Nr sprawy: 67/PNP/DOT/2023

Sosnowiec, 26.01.2024r.

Dotyczy: postępowania przetargowego prowadzonego w trybie podstawowym pt **Kompleksowa modernizacja poradni przyszpitalnych wraz z wyposażeniem w Wojewódzkim Szpitalu Specjalistycznym nr 5 im. Św. Barbary w Sosnowcu – etap II**,

Oznaczenie na rzutach rys.

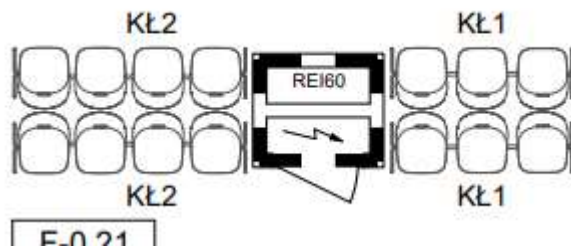
Pytanie nr 13

Oznaczenie na rzutach rysunków i w przedmiarze jest prawidłowe.

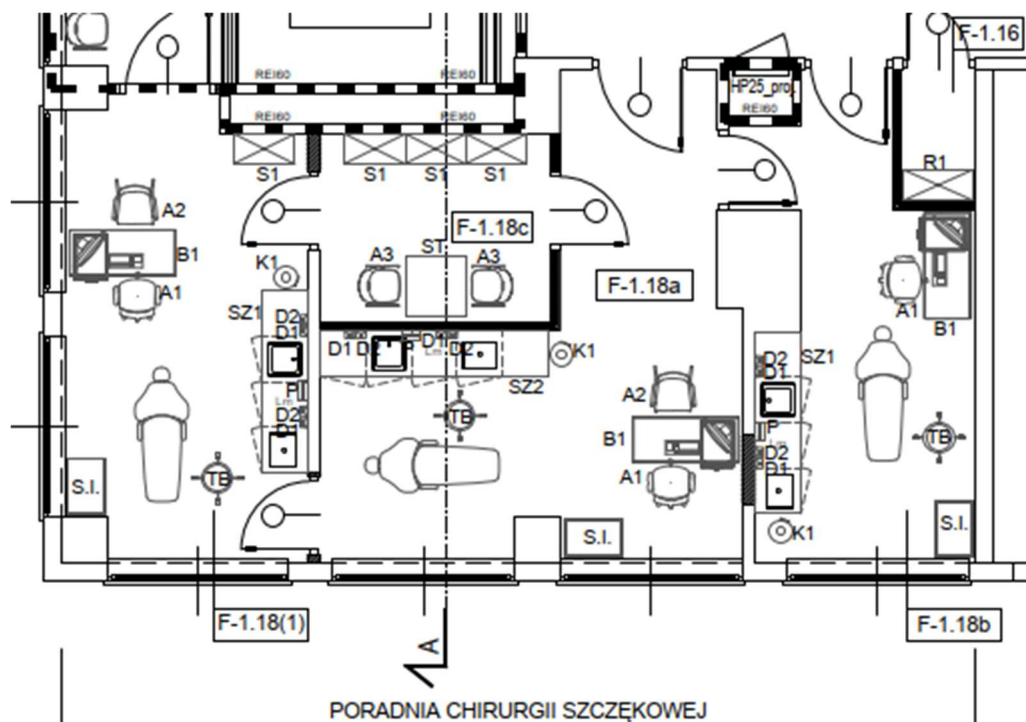
W Opisie Technologii wskazano, że w zabudowach meblowych należy zamontować lodówki podblatowe do przechowywania leków. W związku z ww. zapisem prosimy o potwierdzenie czy lodówki należy uwzględnić w ofercie Wykonawcy?
